Mission régionale d'autorité environnementale

Avis délibéré sur le projet de création d'une carrière de matériaux alluvionnaires sur la commune de Moncetz-l'Abbaye (51) porté par Établissements Blandin SAS

n°MRAe 2023APGE47

Nom du pétitionnaire	Établissements Blandin SAS
Commune	Moncetz-l'Abbaye
Département	Marne (51)
Objet de la demande	projet de création d'une carrière de matériaux alluvionnaires
Date de saisine de l'Autorité environnementale :	13/03/23

Figure 3 – organisation des accès et des trafics (à gauche) et phasage de l'exploitation (à droite)

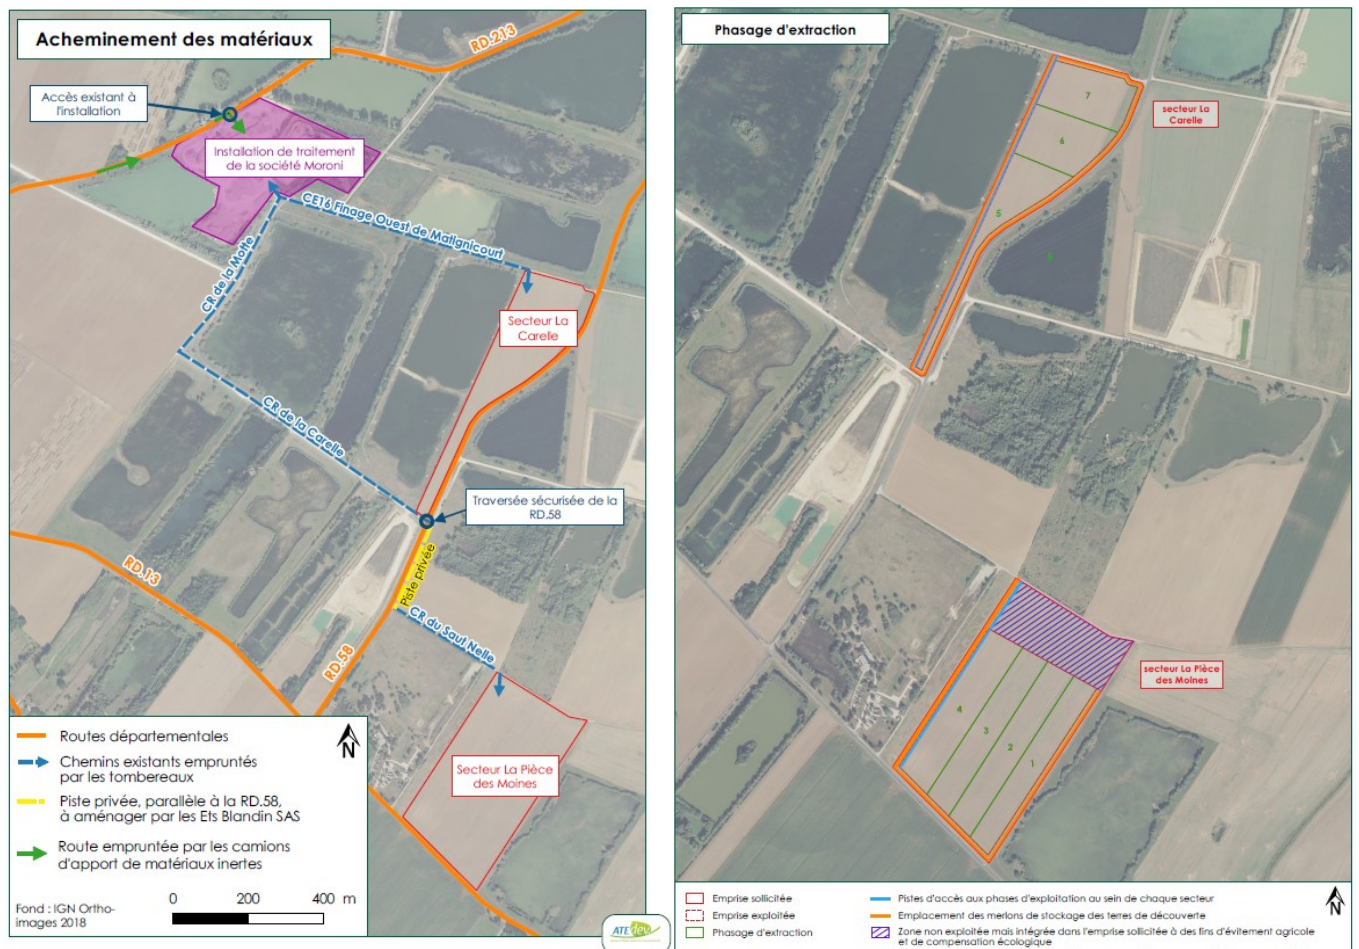
Par ailleurs, afin de mieux prendre en compte la biodiversité existante sur la parcelle ouest de La Pièce des Moines retirée du périmètre de la demande, il est souhaitable que la piste d'accès soit prévue du côté est et que la plantation d'une haie d'essences locales soit prévue en bordure ouest de ce même secteur.

- **pour la bonne conservation de la biodiversité, prévoir l'accès au site de La Pièce des Moines par le côté est de la parcelle ainsi que la mise en place d'une haie d'essences locales en bordure ouest de ce même secteur ;**

Figure 4 – remise en état du site

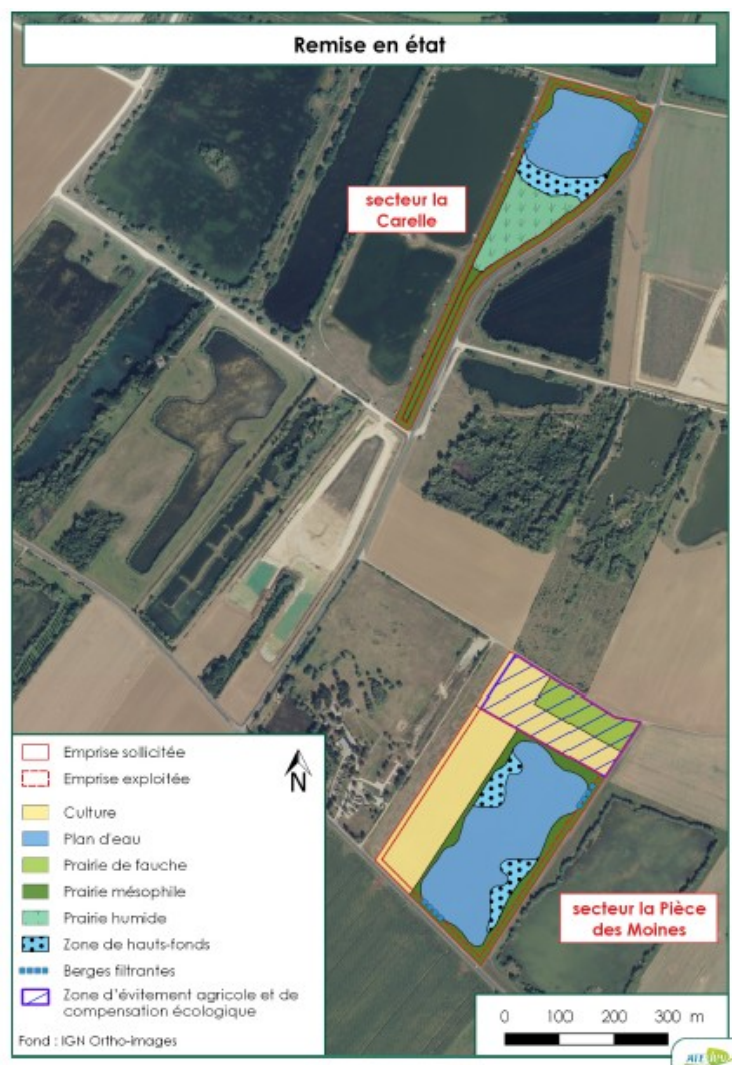
L'Ae recommande au pétitionnaire de préciser ce que signifie le terme d'« évitement agricole ».

Figure 6 – principe de la transplantation (la zone d'accueil fait partie des mesures d'évitement)

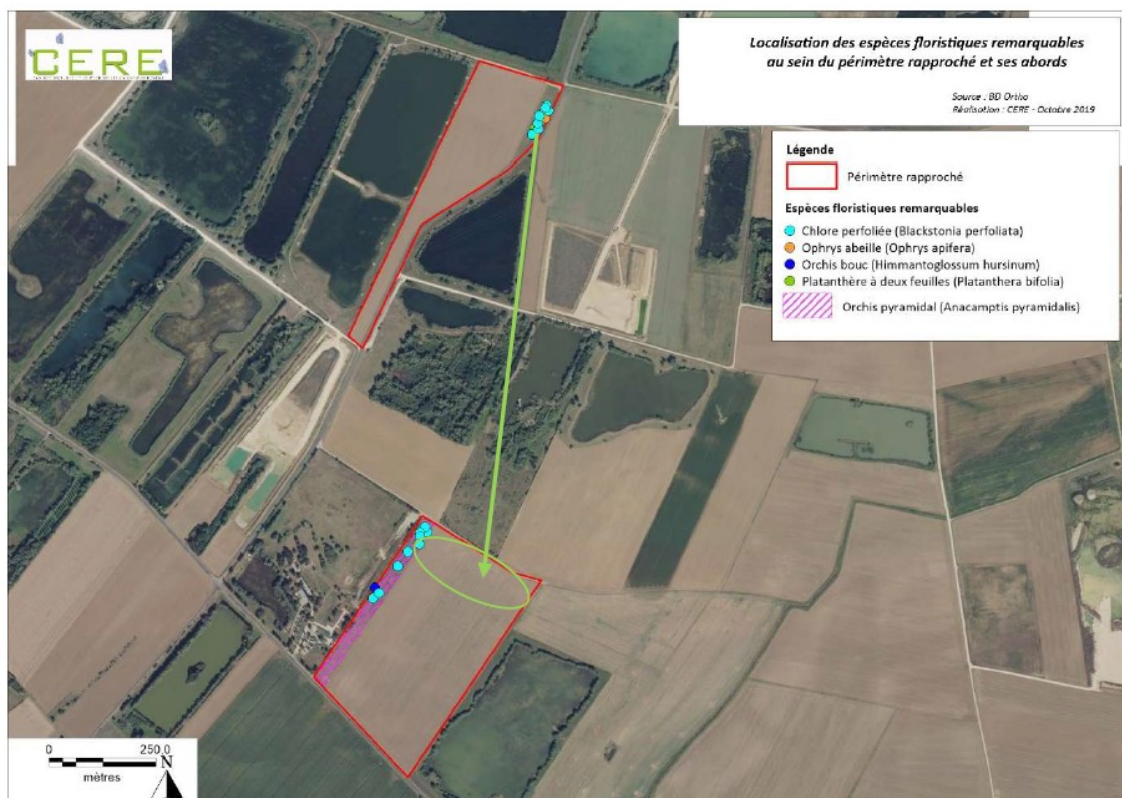
L'Ae note que le dossier indique que cette technique reste expérimentale et que la transplantation devra être réalisée bien en amont de la destruction de la prairie afin d'avoir le temps de mettre en place si nécessaire des mesures adaptées afin d'obtenir le résultat escompté. Un bilan de l'opération de transplantation de flore devra être rédigé à la fin des 6 ans de suivi et sera transmis à la Direction régionale de l'environnement, de l'aménagement et du logement (DREAL) Grand Est.
